Referencia: ESTUDIO, DISEÑO, CONSTRUCCIÓN Y FINANCIAMIENTO DEL CAMINO SAN JOSÉ - CALIDONIA - PLATANARES - PIXVAE

Asunto: Entrega de Primera Solicitud Aclaratoria del EsIA, Categoría II, para la Extracción de Grava del Río Tribique.

**RESPUESTA A PRIMERA
SOLICITUD DE INFORMACIÓN
ACLARATORIA
Estudio de Impacto
Ambiental Categoría II**

**Extracción de Material
(Grava) del Río Tribiqué
para la Construcción del
Camino San José –
Calidonia – Platanares –
Pixvae**

LOGISTICA DE TRANSPORTE DE MATERIAL
 EIA TRIBUIQUE

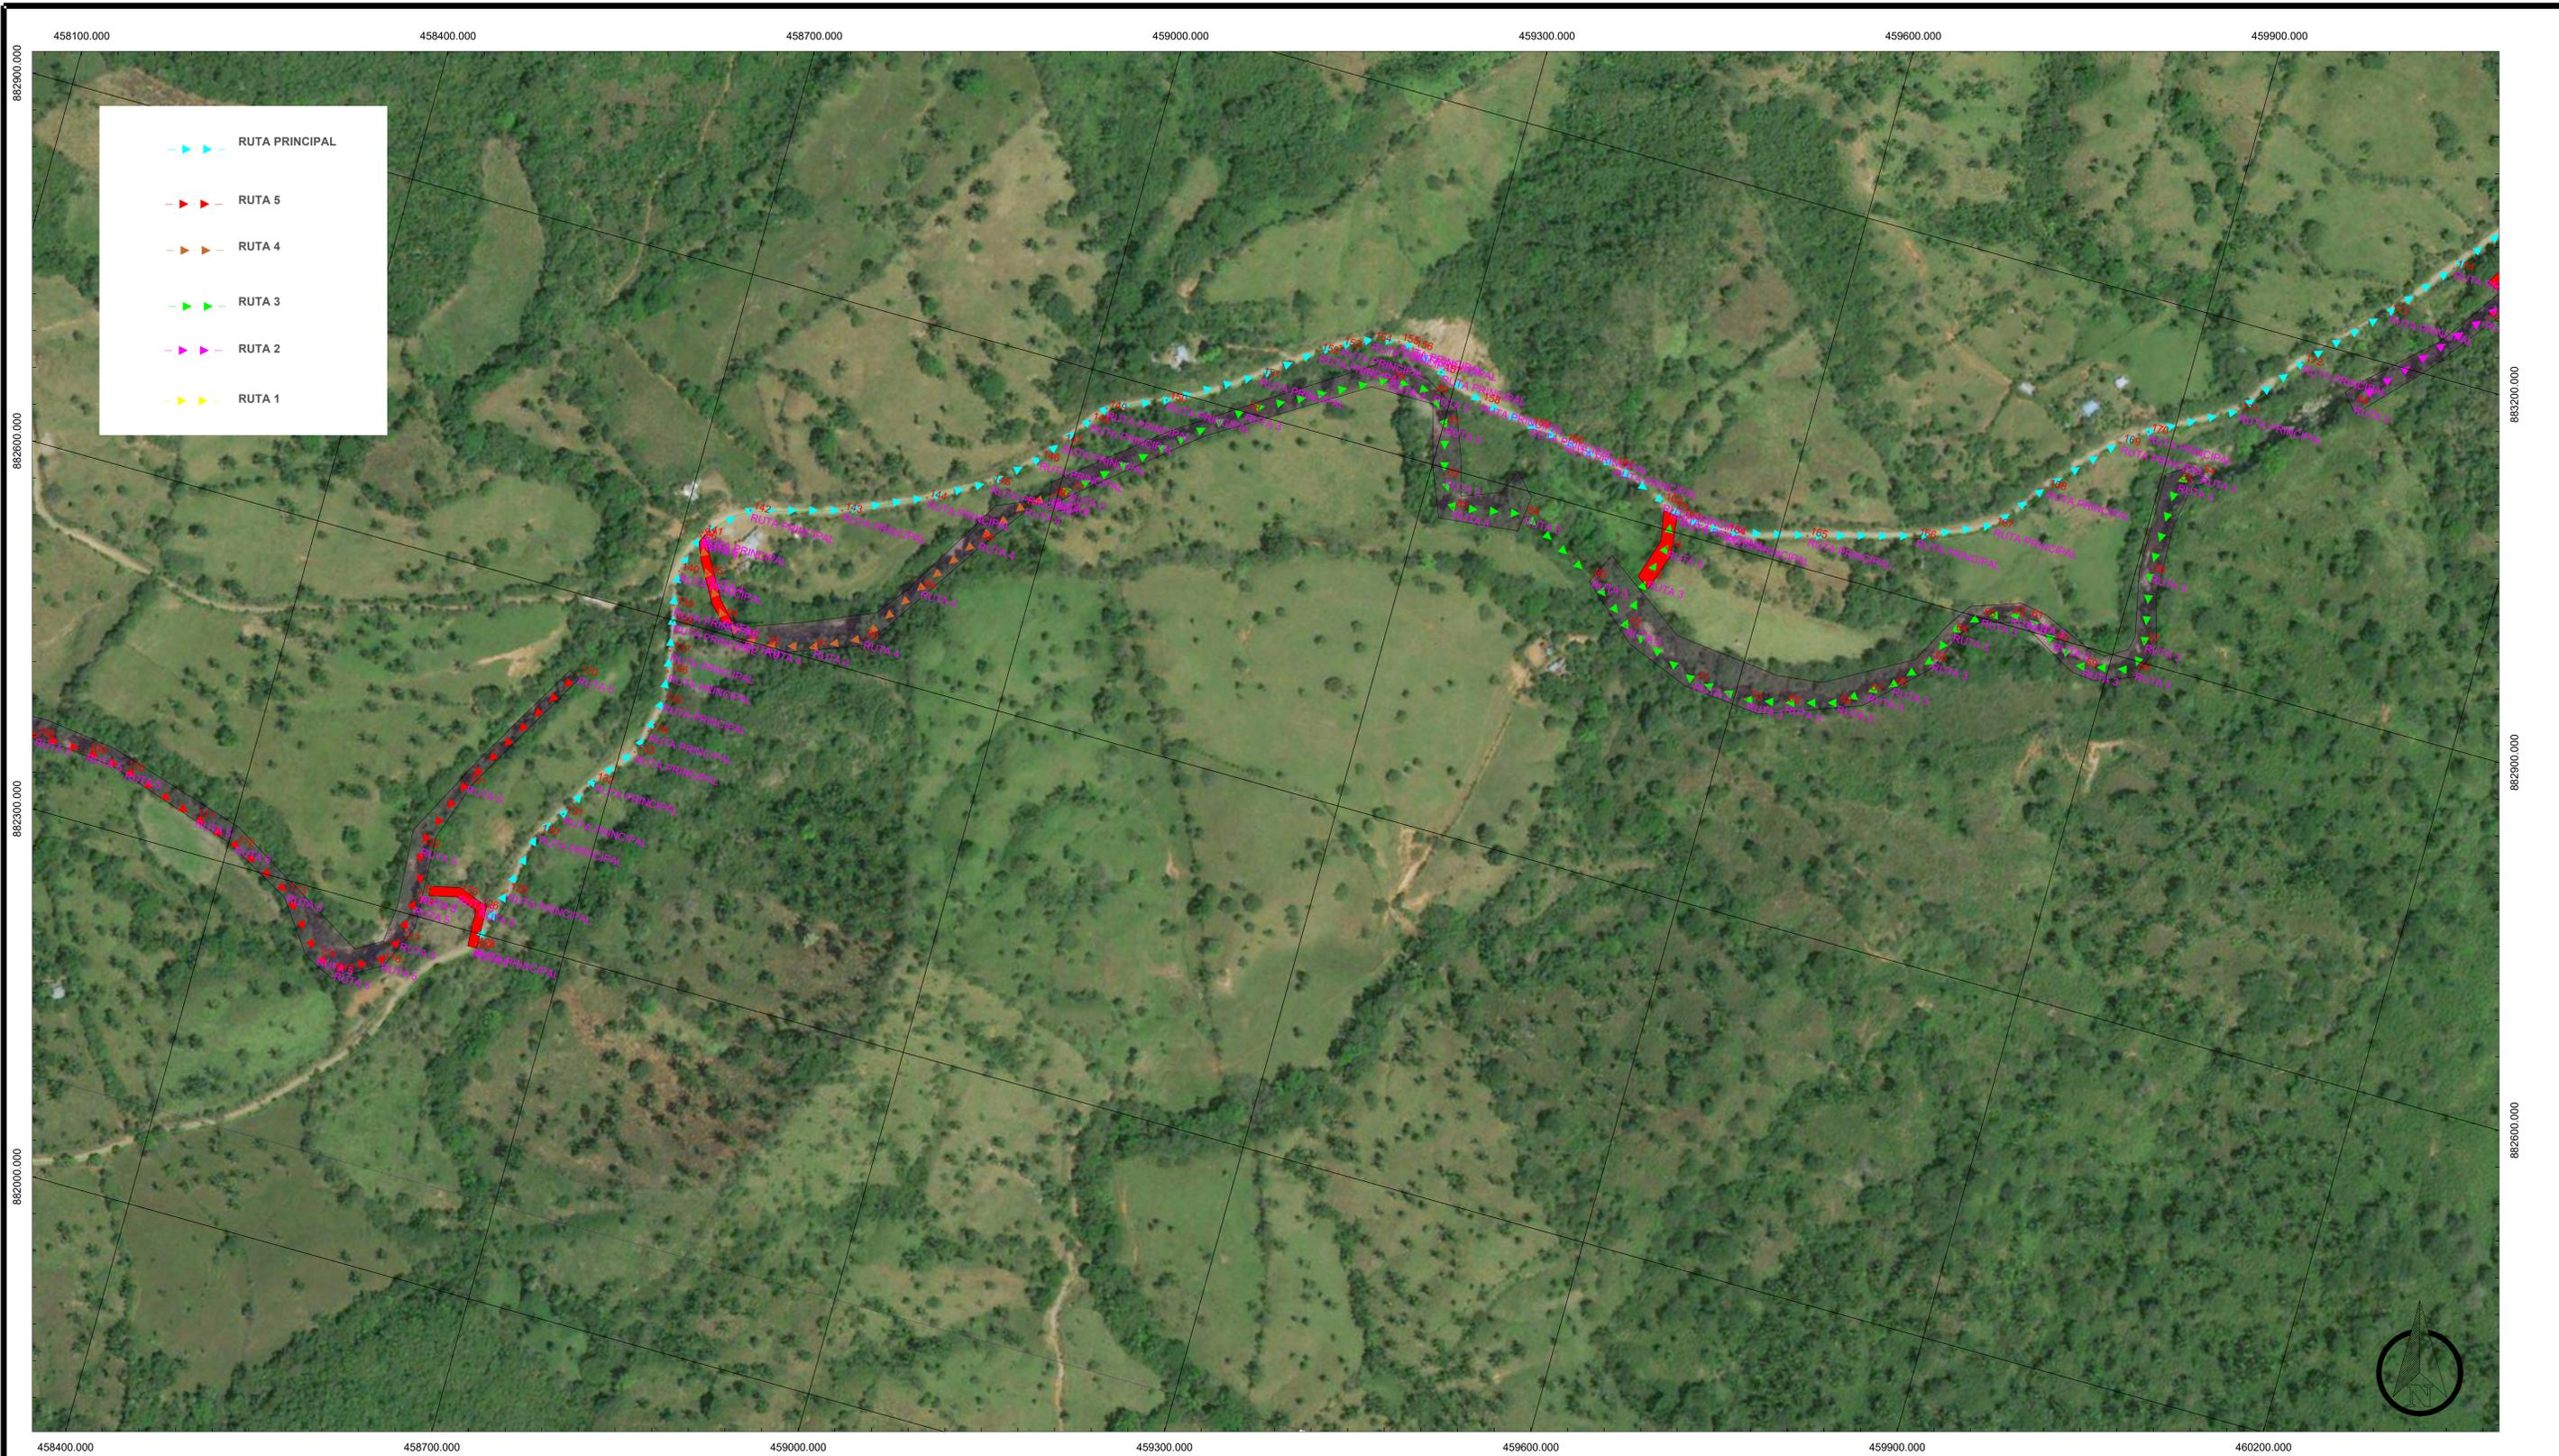
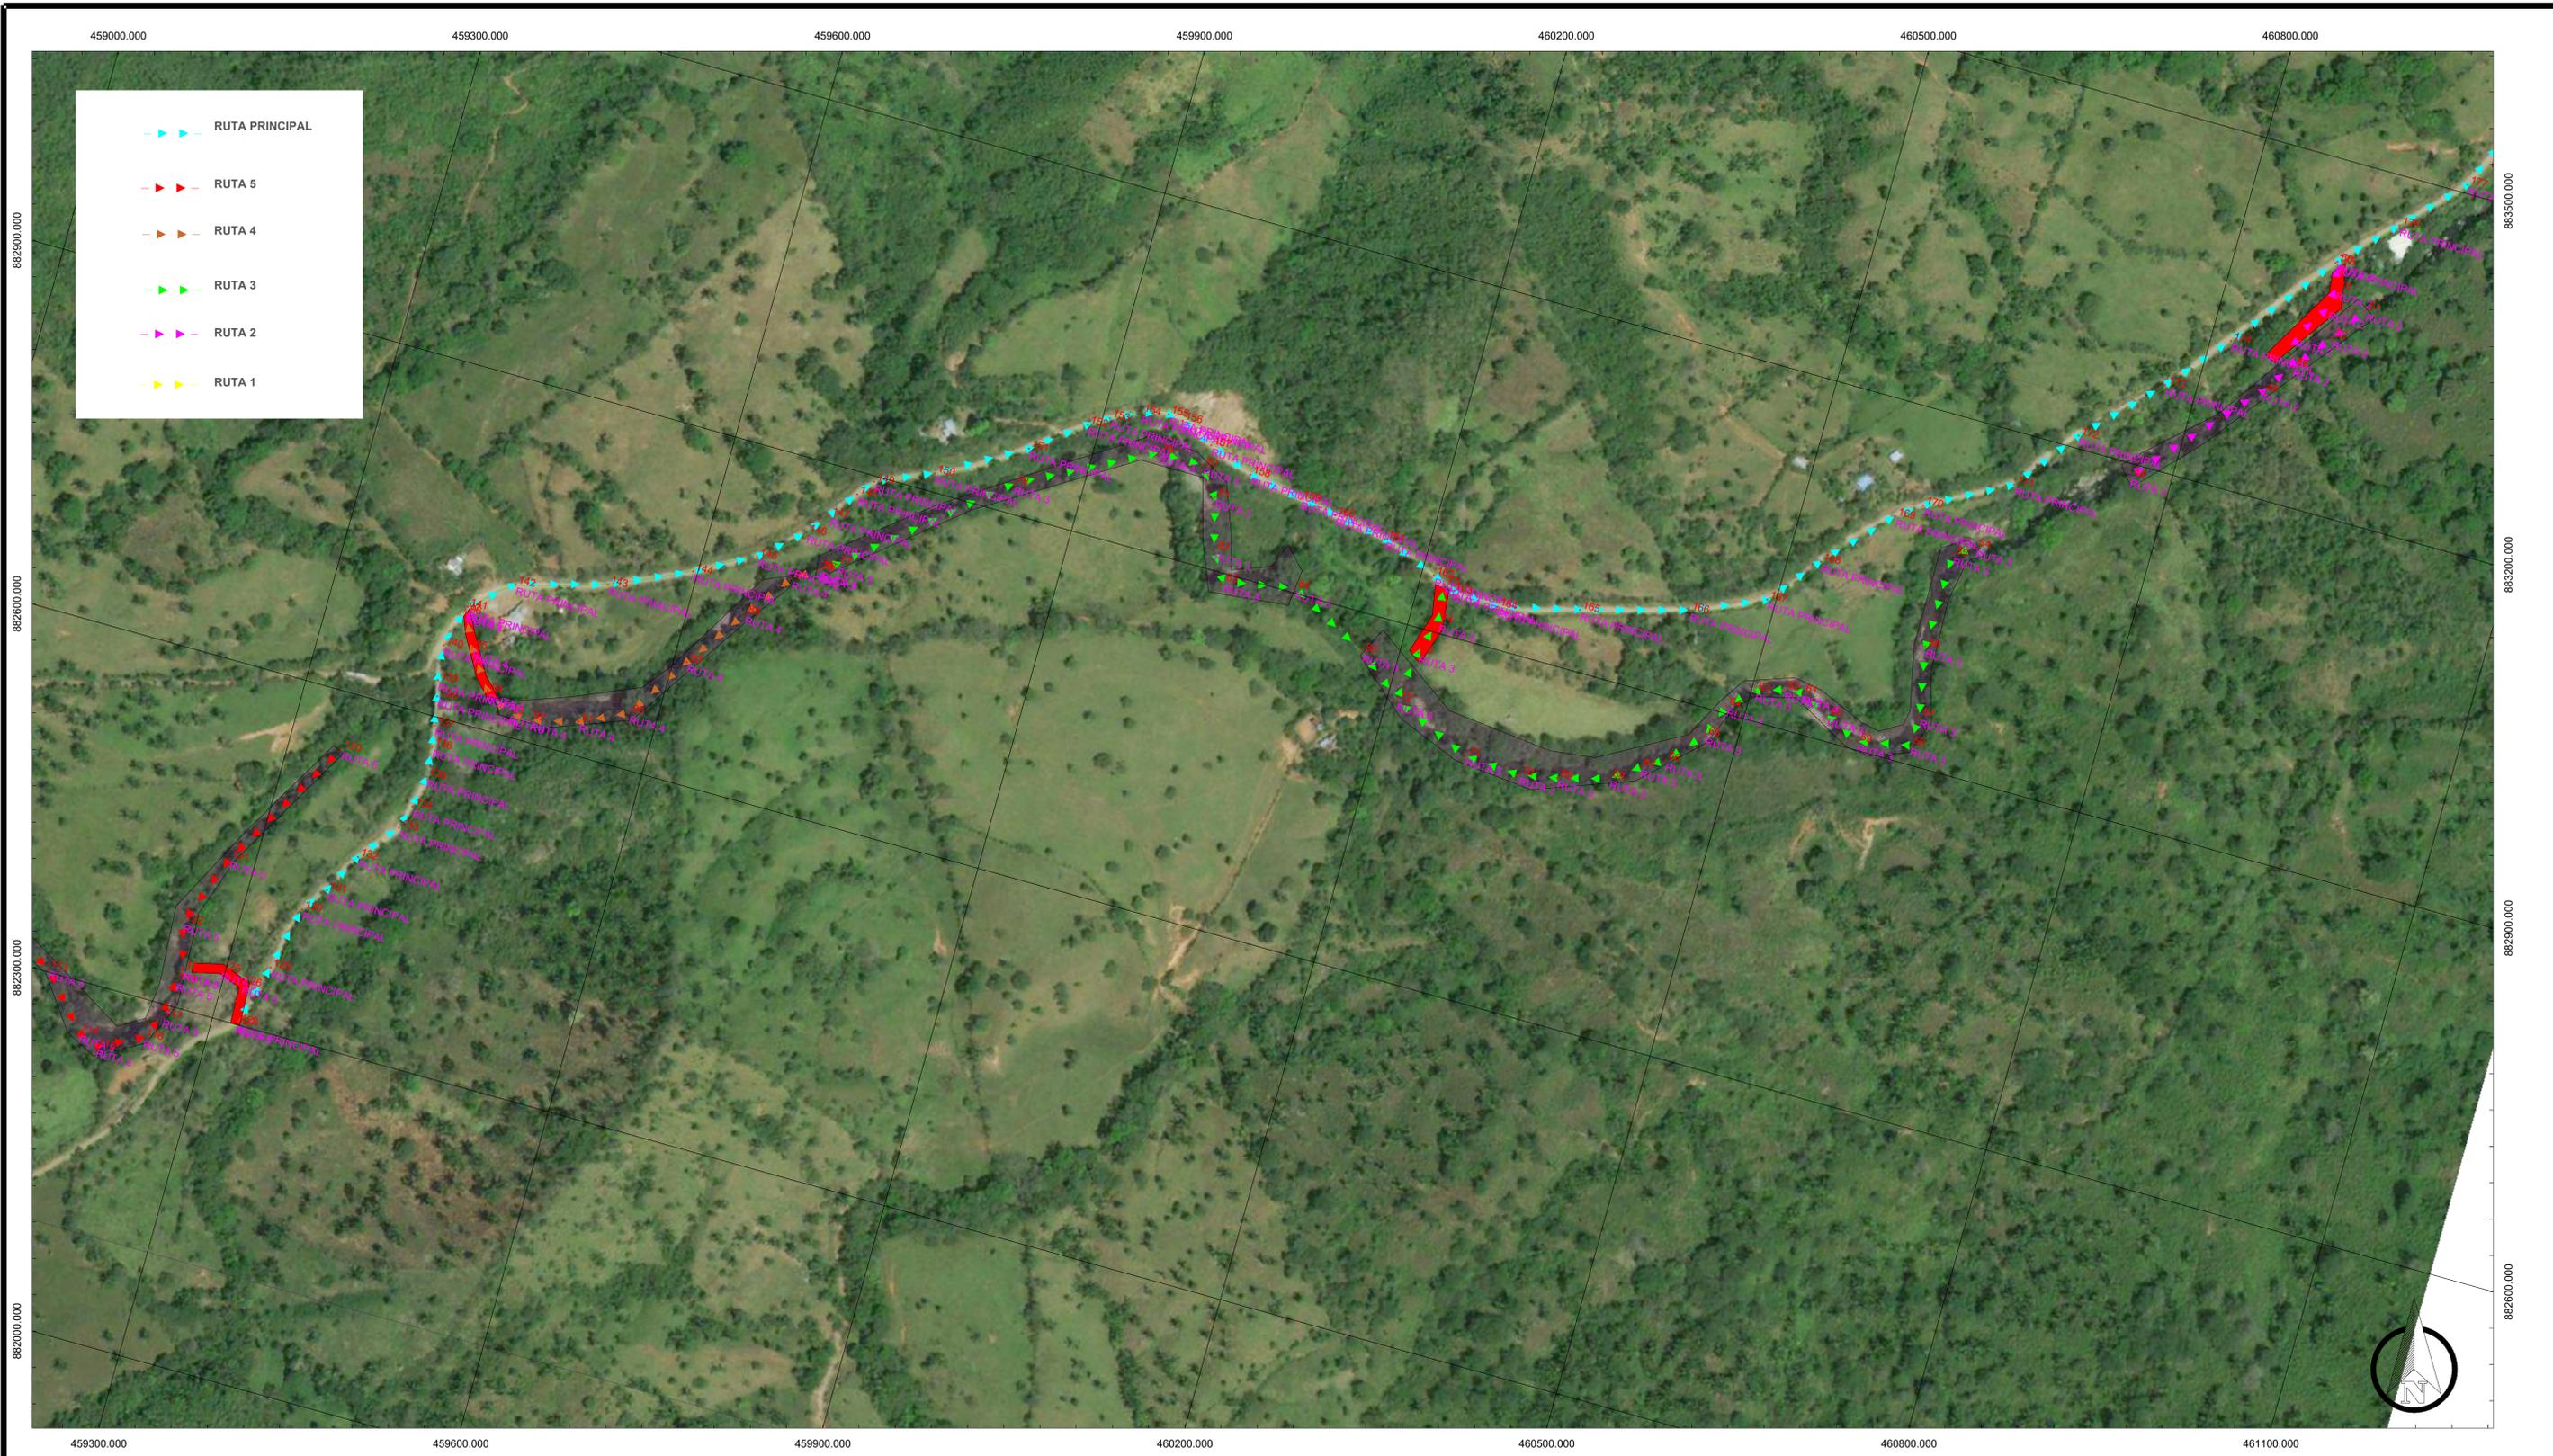
- d. Se adjunta plano de coordenadas y alineamiento a utilizar en la logística del transporte del material.
- e. No se generará material de descarte debido a que la mayoría de los playones o zonas de extracción se encuentran descapotadas.
